VYSVĚTLENÍ A DOPLNĚNÍ ZADÁVACÍ DOKUMENTACE Č. 1

Labe, Vrchlabí, oprava opevnění

Povodí Labe, státní podnik

Výkres D4 Vzorový příčný řez

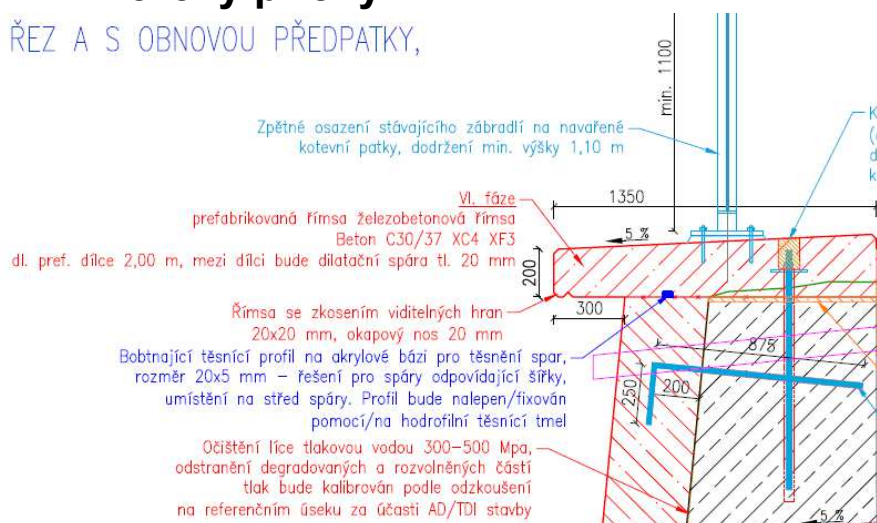
K položce č. 23 „Očištění ploch tlakovo-vodou“ jím v PD v tlak 300-500Mpa, což je 3000 – 5000 bař
Položka v rozpočtu předpokládá čištění standardními tlaky. Mám na mysli čištění takto vysokými tlaky? (od 1000bař směrná o „démoliční“ tlaky)

Zadavatel sděluje, že v projektové dokumentaci byla chybně uvedena měrná jednotka hodnoty tlaku pro očištění ploch tlakovou vodou. Správná hodnota tlaku činí 300–500 bar. V této souvislosti zadavatel poskytuje upravený soupis prací k ocenění a upravené dokumenty D.4 – Vzorový příčný řez a F.3 – Tabulka výpočtu objemů.
